BULLETIN TECHNIQUE
DE LA SUISSE ROMANDE

Concours pour la construction du nouveau pont de Peney sur le Rhône.

Hôpital régional de Sion et environs.

Concours pour l'étude d'un projet en vue de la construction.

Fig. 5. — Projet de MM. *Fatio*, ingénieur et *Berteletti*, entrepreneur. Solution recommandée par la commission d'examen. Coupes longitudinale et transversale. Echelle 1 : 1200.

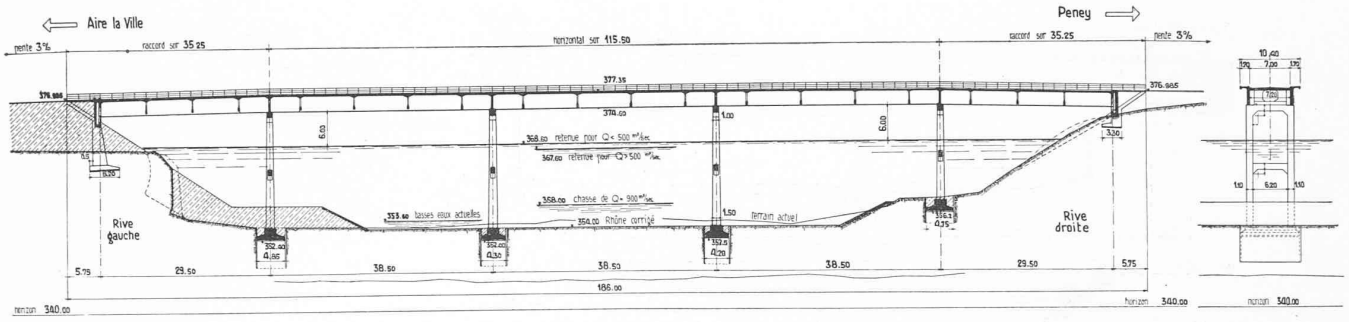
Projet Fatio, ingénieur, et Berteletti, entrepreneur (fig. 5). Poutre continue droite à cinq travées. Solution favorable ; au point de vue navigation, la passe de 33 m demandée est largement réalisée. Aspect simple et tranquille en harmonie avec le caractère du paysage. Au point de vue de la construction, il faut relever que la dalle de 24 cm d'épaisseur formant chaussée a une travée prédominante entre poutres maîtresses et des encorbellements réduits pour les trottoirs, ce qui provoque des moments de torsion dans les dites poutres. Cette torsion appelle une armature d'étriers adéquate et un raidissement de la partie inférieure des grandes poutres ; une nervure horizontale, qui assurerait ce raidissement à peu de frais, aiderait en outre à l'établissement de la passerelle pour canalisations et permettrait, de plus, de combattre la flexion horizontale due aux goussets horizontaux sur les palées.

Pour l'exécution, la commission propose le projet de MM. *Fatio* et *Berteletti*, en tenant compte des observations formulées ci-dessus.

Fig. 6. — Projet de MM. *Sarrasin*, ingénieur et *Rubin*, entrepreneur. Demi-coupe longitudinale et coupe transversale. Echelle 1 : 600.

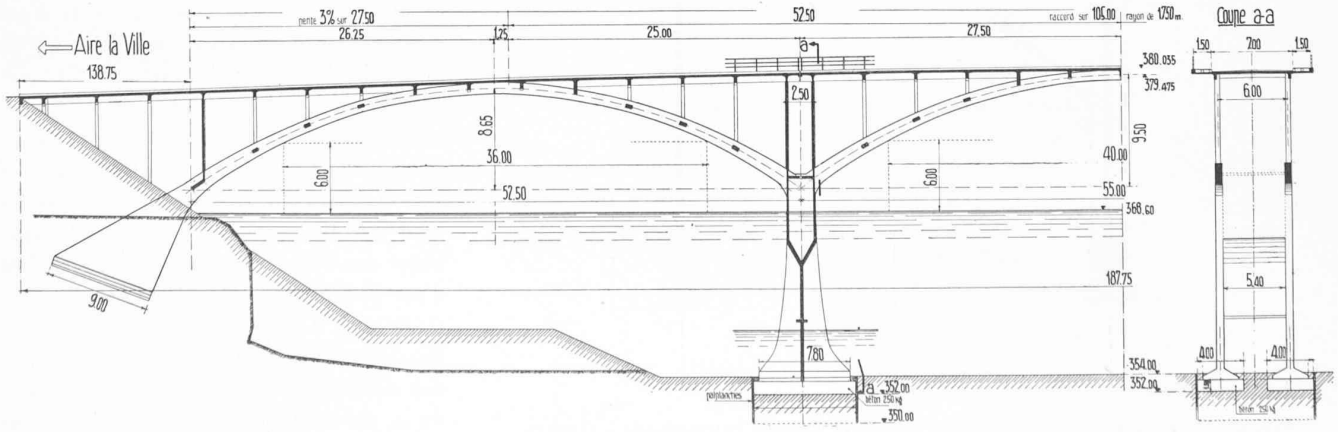
Projet Sarrasin, ingénieur, et Rubin, entrepreneur (fig. 6). Arcs en béton armé, à trois travées. Pour la navigation, disposition moins favorable que le projet officiel, mais encore acceptable. Au point de vue esthétique, le grand nombre de colonnes supportant le tablier appelle quelques réserves ; les retombées sur piles seraient à revoir. Il semble qu'une superstructure plus lourde, soit une dalle un peu plus épaisse, serait favorable pour les arcs. La continuité des arcs est l'objet d'un calcul soigneusement fait.

Fig. 7. — Projet *Zschokke S. A.*, Genève et Döttingen.
Demi-coupe longitudinale et coupes transversales. Echelles 1 : 1200 et 1 : 300.

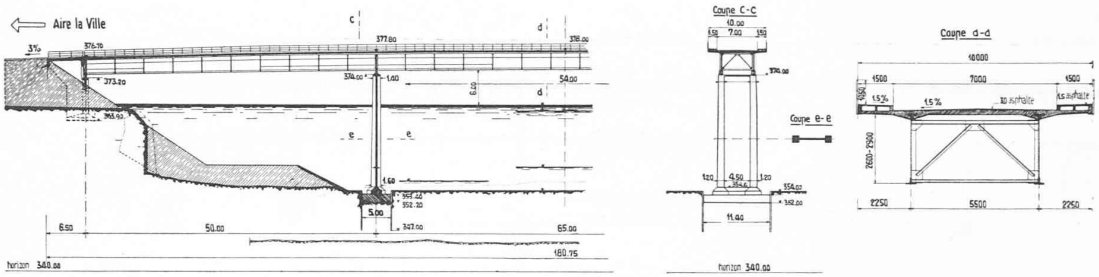
Projet Zschokke S. A., Genève et Döttingen (fig. 7). Poutres continues de section pleine à membrures parallèles et à trois ouvertures. Forme très favorable pour la navigation. Disposition générale simple et tranquille en harmonie avec les lignes onduleuses du paysage. L'importance donnée aux porte-à-faux des trottoirs n'est pas favorable au point de vue esthétique. Projet bien étudié. Les piles portant un appui fixe devraient être calculées pour l'effort horizontal dû aux charges ainsi qu'à la température. Le poids très bas du métal résulte d'une diminution de la longueur du pont comparativement aux autres variantes en acier, puis de l'absence d'entretoises porteuses et aussi de la largeur exagérée (3 m) de la dalle portée en compte dans la section utile des poutres maîtresses. Exécution des poutres maîtresses prévue en acier St. 44.

Fig. 8. — Projet *Eisenbaugesellschaft*, Zurich et *Belloni*, entrepreneur à Genève. — Demi-coupe longitudinale. Echelle 1 : 1200.

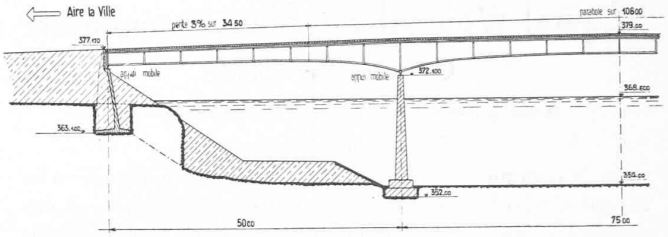
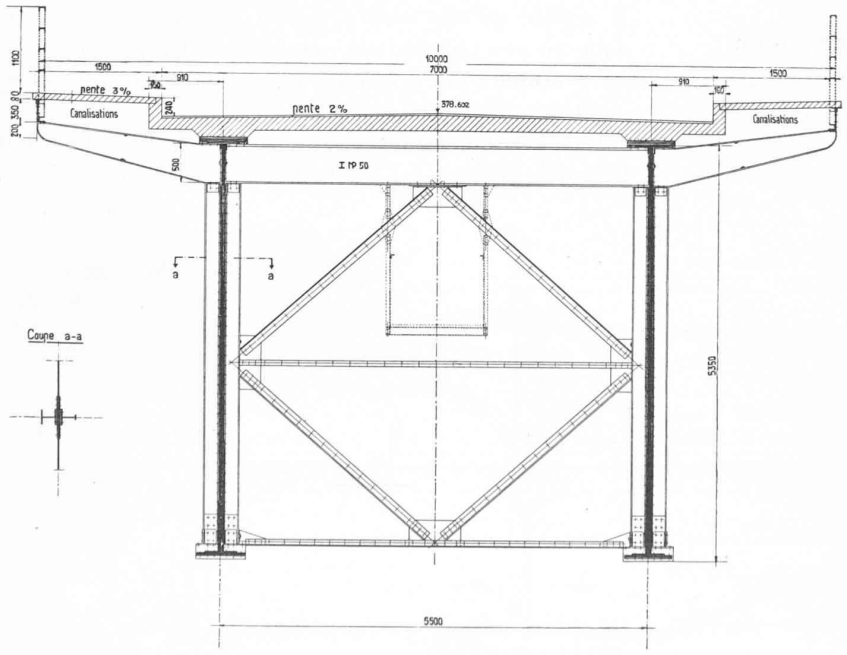
Projet Eisenbaugesellschaft, Zürich, et Belloni, entrepreneur, Genève. Poutres continues de section pleine à membrure inférieure arquée et à trois travées. Dispositif rationnel, favorable pour la navigation, d'aspect satisfaisant. Etude complète et bien faite. Le poids du métal pourrait être réduit en faisant collaborer la dalle au travail des poutres maîtresses et en partageant la portée des entretoises porteuses au moyen de contrefiches. Exécution des poutres maîtresses prévue en acier St. 44.

Fig. 10. — Projet *Wartmann et Cie*, Brugg ; *Spinedi S. A.* et *Dumarest et Eckert*, entrepreneurs à Genève. Coupe transversale. Echelle 1 : 90.
(Pour la coupe longitudinale voir celle du projet Eisenbaugesellschaft fig. 8, le système de poutres maîtresse est semblable.)

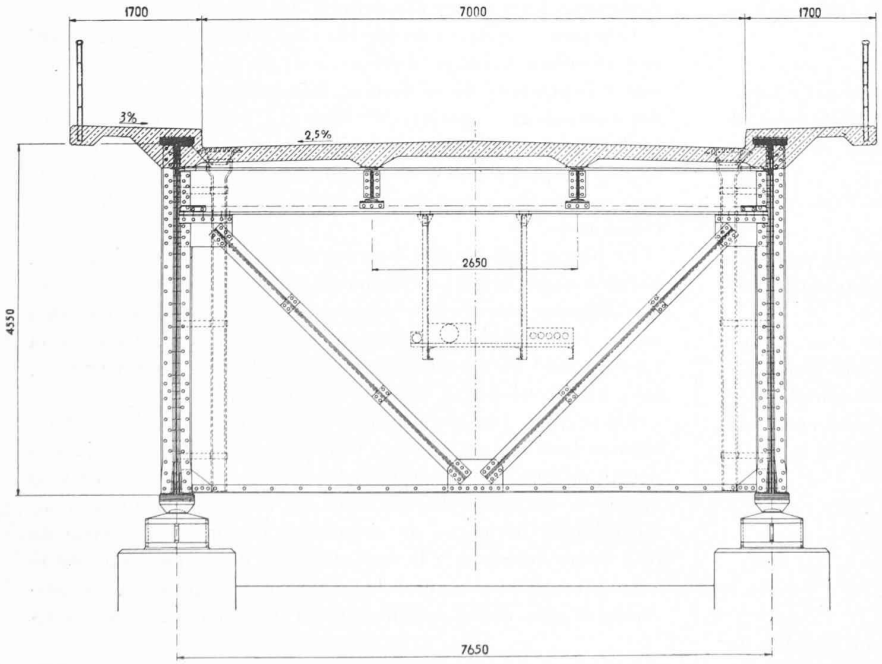
Projet Wartmann et Cie, Brugg, Spinedi S. A. et Dumarest et Eckert, entrepreneurs, Genève. Même ordonnance générale que le projet de la Eisenbaugesellschaft, par conséquent mêmes observations favorables en ce qui concerne la navigation et l'aspect de l'ouvrage. Le béton armé de la superstructure est cher, à cause d'un pourcentage d'armature très élevé, qu'on a réduit dans le prix comparatif corrigé. La charpente métallique est lourde, à cause de l'emploi de l'acier St. 37 au lieu de St. 44 pour les poutres maîtresses. On peut encore alléger la construction par les mesures suivantes : enrobage des éléments du tablier, création d'un appui intermédiaire pour l'entretoise par des contrefiches, calcul des longerons et de la dalle en tenant compte des déformations élastiques, suspension de la passerelle de service aux entretoises, collaboration plus étendue de la

dalle au travail des poutres principales (admis 70 cm au lieu de 140 cm permis).

Ier prix : projet « V. A. V. ». MM. *M.* et *P. Braillard*, architectes, Genève.

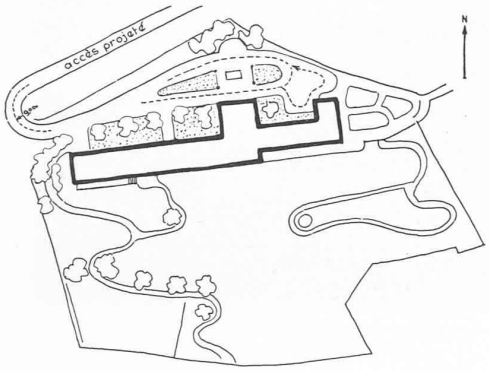
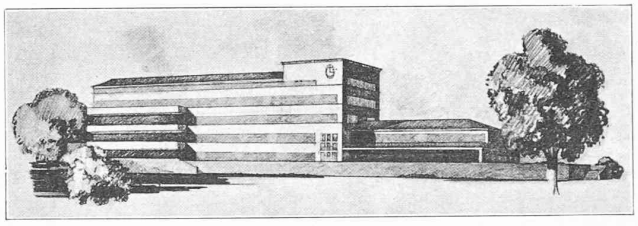
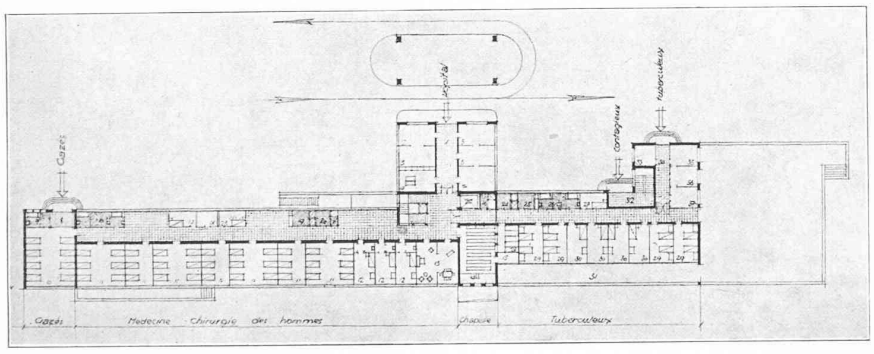
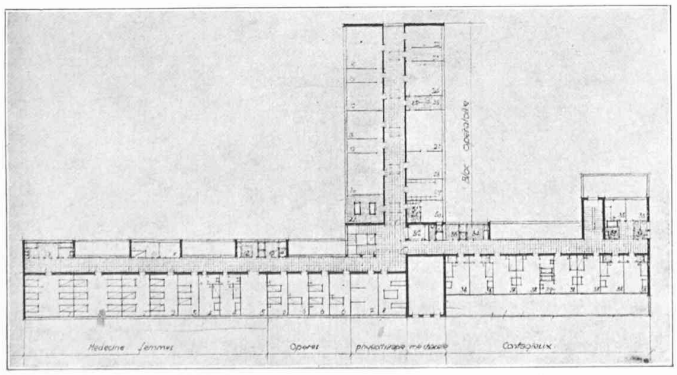
Situation du bâtiment judicieuse. Le cube correspond à celui demandé, avec une hauteur d'étages trop faible à ceux supérieurs. La forme générale du bâtiment est logique, et la répartition des services médicaux bien étudiée.

On regrette dans ce bon projet la position de la cuisine et de la buanderie au midi.

La chapelle est bien située. Les façades, simples, auraient dû être plus étudiées. Le plan des sous-sols ne montre qu'une partie des fondations. Le balcon est superflu au service des contagieux.

Le projet classé premier (N° 29) comporte un bloc opératoire placé à l'intersection de l'hôpital proprement dit et du service des contagieux. La chapelle est située dans la façade sud, au même endroit. Il faut regretter que cette chapelle n'ait pas les dimensions voulues et que le fait d'avoir disposé des locaux habitables au-dessus constitue une infraction au programme. Le plan de situation ne tient pas compte du rayon minimum de braquage d'une automobile. Pour y satisfaire, il faudra descendre le bâtiment de 7 m au moins vers le sud.

IIe prix *ex-aequo* : projet « Gravelone ». M. *Besson*, architecte, Martigny.

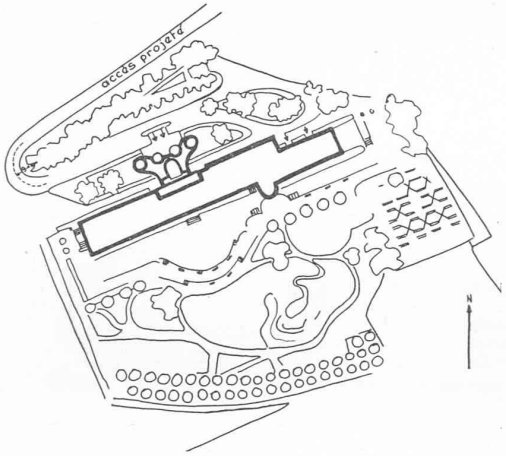
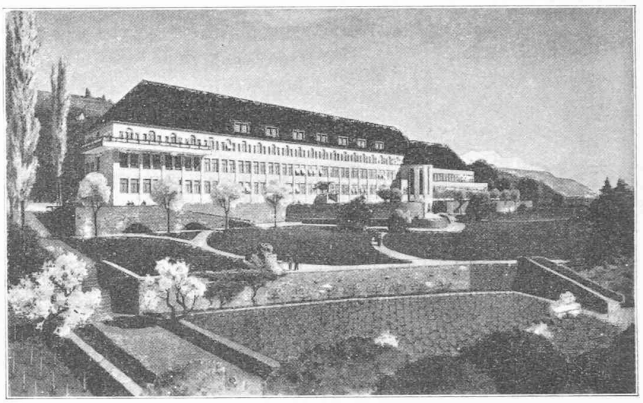
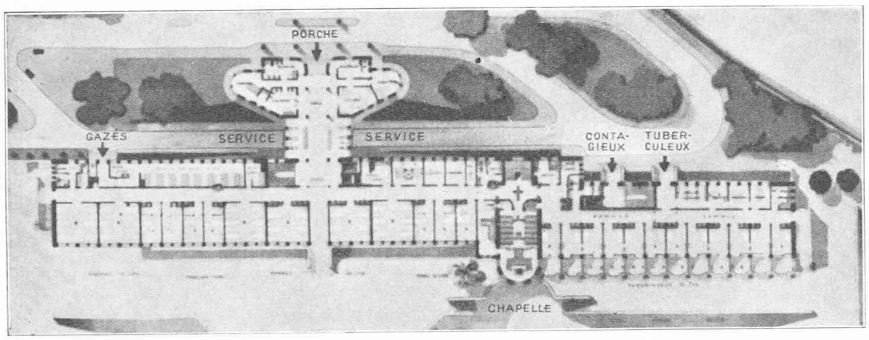
La situation sur le terrain est heureuse. Le cube du bâtiment correspond aux exigences, avec des hauteurs d'étages favorables.

La répartition des services n'est pas sans reproche : les salles de jour de chaque division sont communes aux pensionnaires et aux hospitalisés ; tous les opérés sont mélangés avec les pensionnaires, et d'autres pensionnaires sont sur un autre étage mélangés avec le service médical hommes. On aurait pu remédier facilement à cet inconvénient.

Les pensionnaires n'ont pas de balcons à leur disposition.

La cuisine est bien placée. Par contre, dans la buanderie, on devrait fermer les fenêtres du côté sud.

La chapelle, bien placée, donne du caractère à la façade.

L'entrée et les dégagements sont bons, mais les corridors pourraient être mieux éclairés.

La façade est belle, et le projet bien présenté. L'étude générale de l'emploi du terrain est bien faite.

Le jury a classé second le projet N° 11 qui a porté tout son effort sur des effets de rendu. Le bloc opératoire est, cette fois, au centre de l'hôpital mais l'ensemble des dispositions adoptées pour les services laisse à désirer.

IIe prix *ex-aequo* : projet « Au soleil ». M. *Jean Hugli*, architecte, Yverdon.

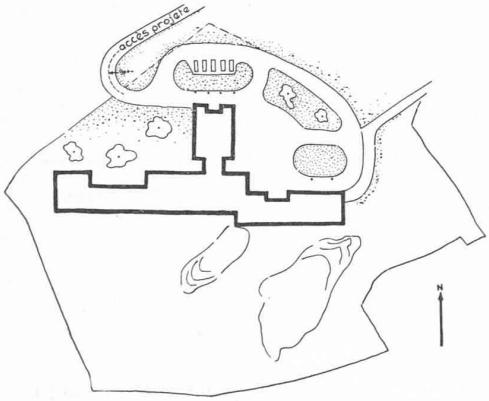
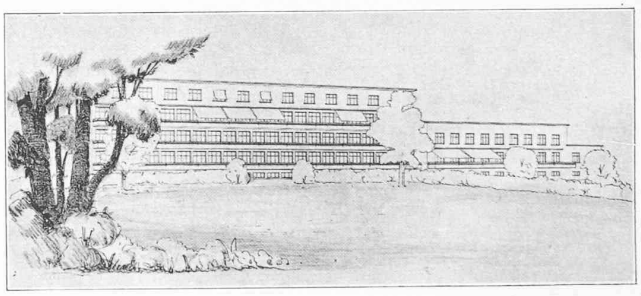
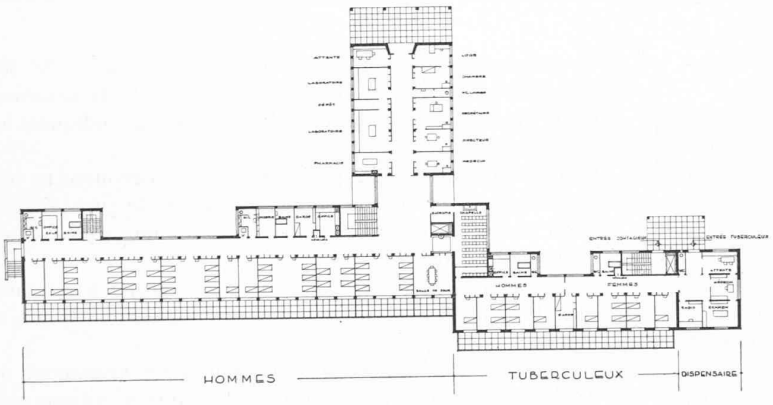
La situation sur le terrain est critiquée ; tout le bâtiment devrait être repoussé au nord. Le cube du bâtiment est trop élevé, avec une forte hauteur d'étages.

Le pavillon des tuberculeux et contagieux avance sur le bâtiment de l'hôpital lui-même. La répartition des services est bien faite.

La chapelle est bien placée, mais trop basse ; sa hauteur pourrait être augmentée au détriment de la morgue.

L'entrée et les dégagements sont bien étudiés.

Les façades agréables, mais on se demande pourquoi les fenêtres sont beaucoup plus grandes pour l'Hôpital lui-même que pour le pavillon des tuberculeux et contagieux ?

Le projet classé second, *ex aequo* avec le précédent (N° 48) se rapproche du premier prix. Le jury a reproché la situation trop au sud dans le terrain, mais les circulations indiquées ici sont réalisables...

IIIe prix *ex-aequo* : projet « Lit ». M. *A. Leclerc*, architecte, Genève. Collaboratrices : Mlles *Leclerc* et *Oltramare*.

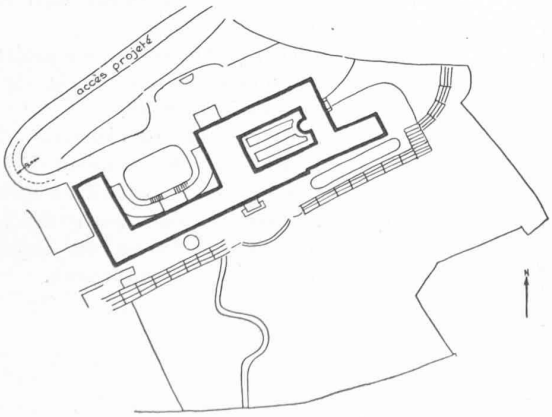
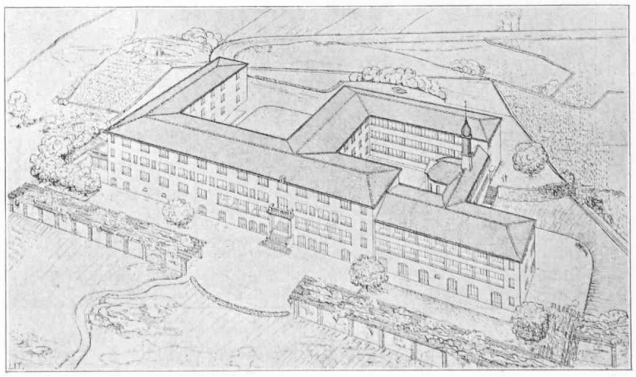
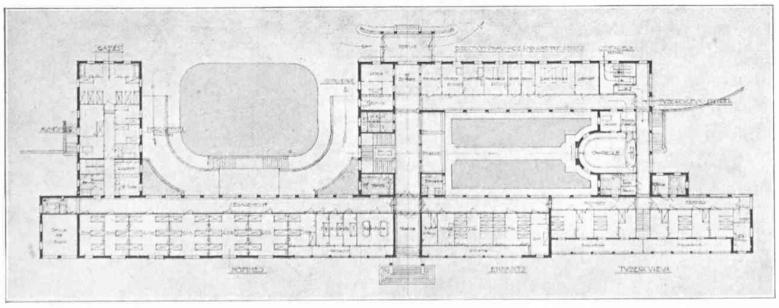
Le bâtiment est bien situé avec une bonne forme générale ; le cube correspond aux normes ; par contre, le vide des étages n'est pas assez grand.

La répartition des services est heureuse. Le développement des dégagements est un peu grand, par contre, ils sont bien éclairés.

La situation de la chapelle est excentrique par rapport à l'appartement des sœurs.

Il y a beaucoup de terre-pleins. La façade a du caractère.

Quant au troisième prix (projet N° 53), nous avouons ne pas comprendre comment, sur un pareil terrain, le jury ait cru pouvoir récompenser un projet comportant une cour fermée sur les quatre côtés.

IIIe prix *ex-aequo* : projet « Quisisana ». MM. *Breitenbücher*, architectes, Genève.

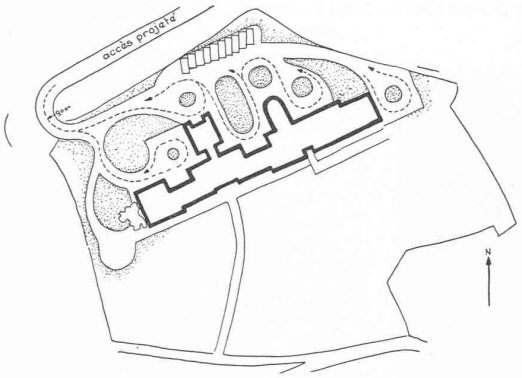
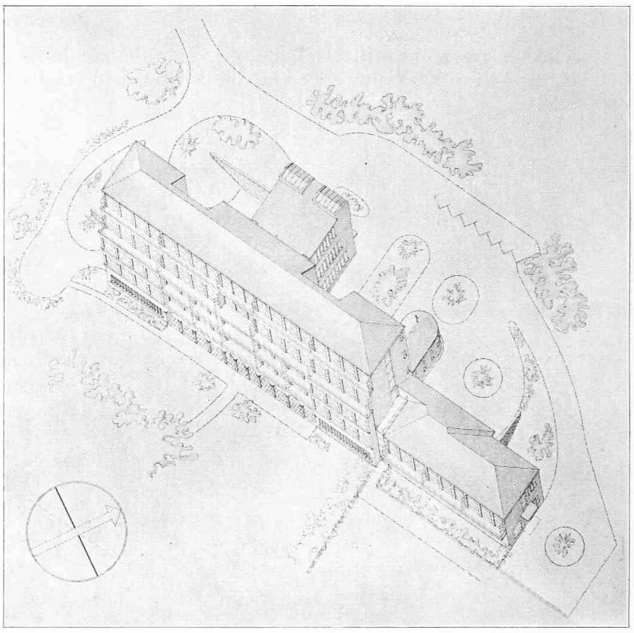
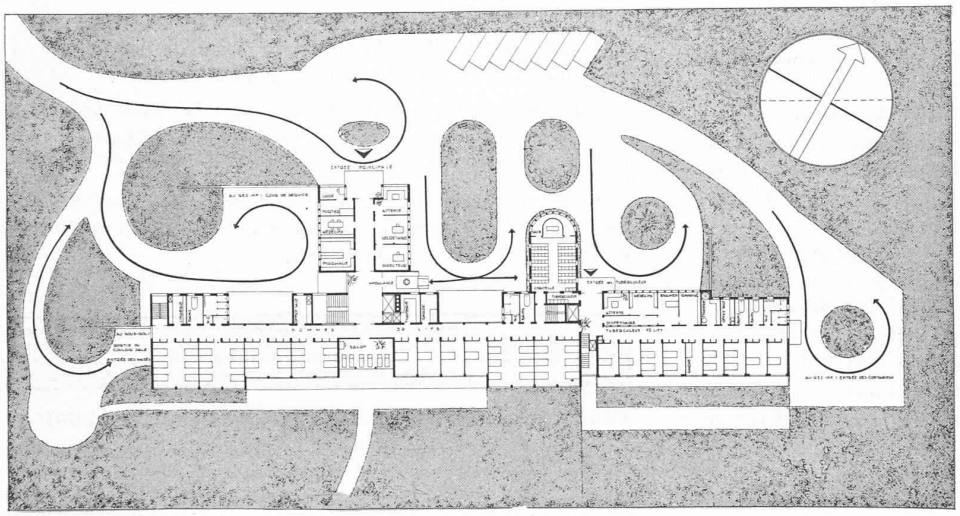
Le troisième prix *ex aequo* (N° 9) est un projet assez compliqué. Les circulations ne peuvent se faire comme le projet l'indique.

Bonne implantation. Le cube du bâtiment conforme au programme, mais avec une hauteur d'étages un peu faible.

La forme générale du bâtiment est rationnelle. La répartition des services est bien étudiée.

Cependant, les pensionnaires sont répartis sur deux étages, solution qu'on peut admettre, vu que dans l'étage inférieur sont groupées les chambres à 2 lits.

Le pavillon des tuberculeux et contagieux se trouve sur le même alignement que le bâtiment principal, ce qui est bien.

Les laboratoires sont en sous-sol, situation un peu trop excentrique.

Chapelle bien placée.

L'entrée et les dégagements sont bien étudiés. La façade, par contre, trop vitrée
